# 改善箇所説明図

エンジン制御コントローラ

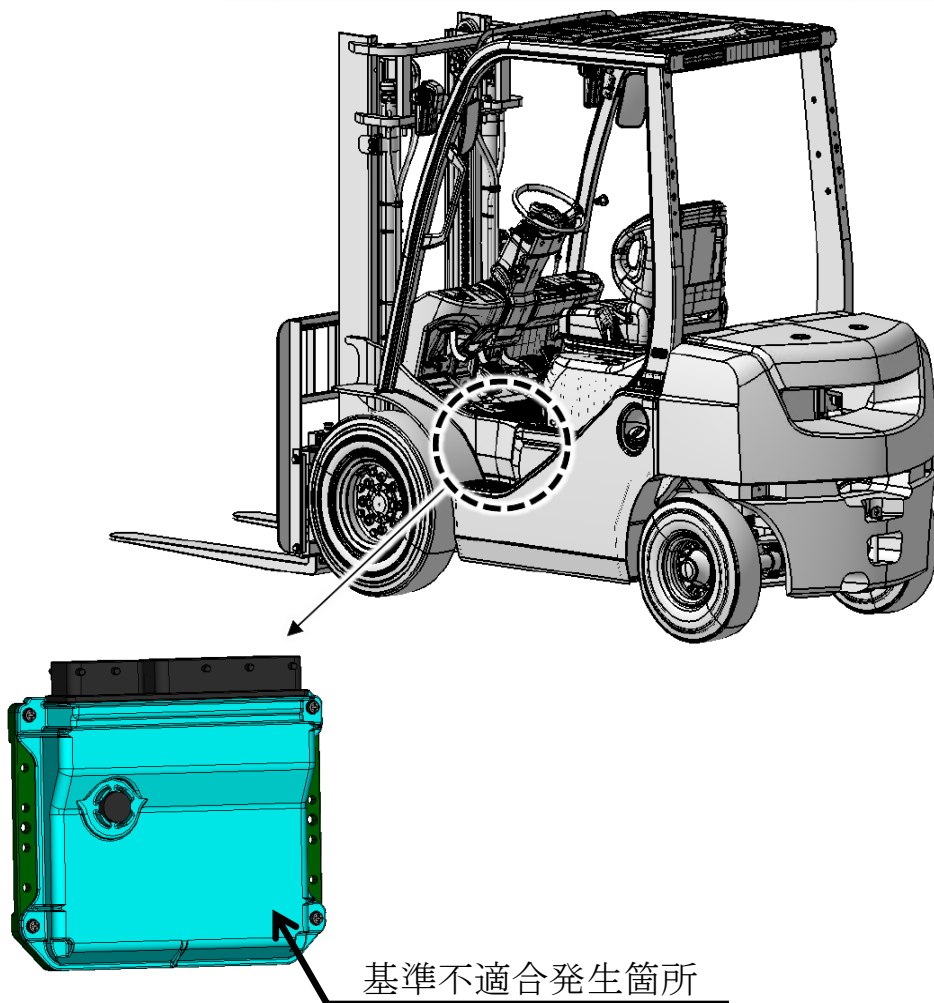
ディーゼルエンジン式フォークリフト、およびショベルローダの原動機（1ZS型/1KD型）において、エンジン制御コントローラのプログラムが不適切なため、長時間使用するとインジェクタの劣化により、排出ガス中のPM(粒子状物質)が規制値を超過するおそれがある。

全車両、エンジン制御コントローラのプログラムを修正する。

- フロントプロテクターの前面にNo. 5300ステッカーを貼付する。
- エンジン制御コントローラカバーおよびエンジン上面に白ペイントを塗布する。
